添付書類八の一部補正

添付書類八を以下のとおり補正する。

添付書類十の一部補正

添付書類十（追補 1）の一部補正

第 1.4.16 図 基準津波 4 による最高水位分布 (ケース 8)

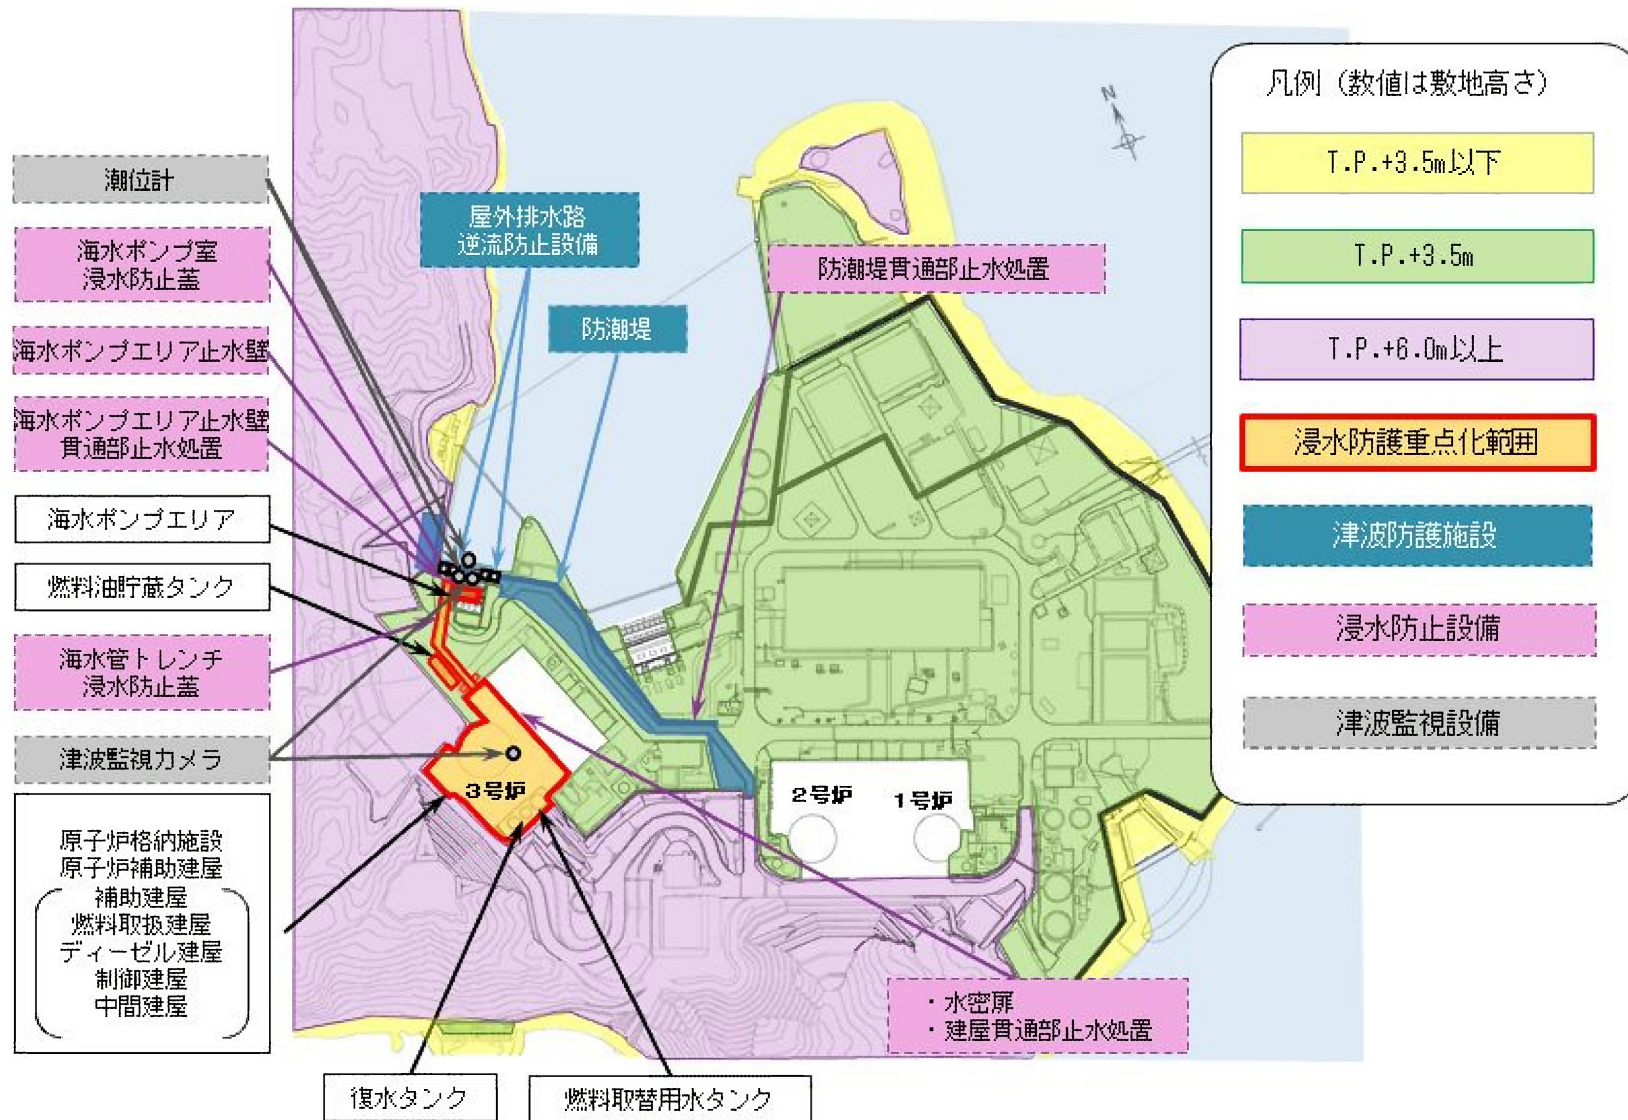
頁	行	補正前	補正後
		<p><u>設に適用する地震力と常時作用している荷重、重大事故等（原子炉補助建屋等への故意による大型航空機の衝突その他のテロリズムによる重大事故等を除く。）の状態</u>で施設に作用する荷重及びその他必要な荷重とを組み合わせる。</p> <p>(4) 許容限界</p>	
8-1-49	下 1 行	<p>また、特定重大事故等対処施設の _____ 間接支持構造物・・・</p>	<p>また、特定重大事故等対処施設の<u>機能を維持するために必要な</u>間接支持構造物・・・</p>
8-1-53	上 14 行～ 上 15 行	<p>・・・T.P. +3.5m である。</p> <p>_____</p> <p>b. 敷地における施設の位置・・・</p>	<p>・・・T.P. +3.5m である。</p> <div style="border: 1px solid black; height: 80px; width: 100%;"></div> <p>b. 敷地における施設の位置・・・</p>
8-1-57	下 12 行～ 下 11 行	<p>・・・<u>遡上域や津波水位を保守的に想定するために</u>、これらの・・・</p>	<p>・・・<u>遡上域や津波水位が保守的な評価となるように</u>、これらの・・・</p>
	下 10 行	<p>・・・第 1.4.2 表 _____ に示す。</p>	<p>・・・第 1.4.2 表 <u>及び</u> 第 1.4.3 表に示す。</p>
	下 2 行	<p><u>基準津波の最高水位分布</u>・・・</p>	<p><u>第 1.4.2 表の検討ケースによる最高水位分布</u>・・・</p>
	下 1 行	<p>・・・第 1.4.15 図に示す。 _____ 遡上高さ・・・</p>	<p>・・・第 1.4.15 図に示す。<u>また、第 1.4.3 表の検討ケースによる最高水位分布を第 1.4.16 図～第 1.4.21 図に示す。</u>遡上高さ・・・</p>
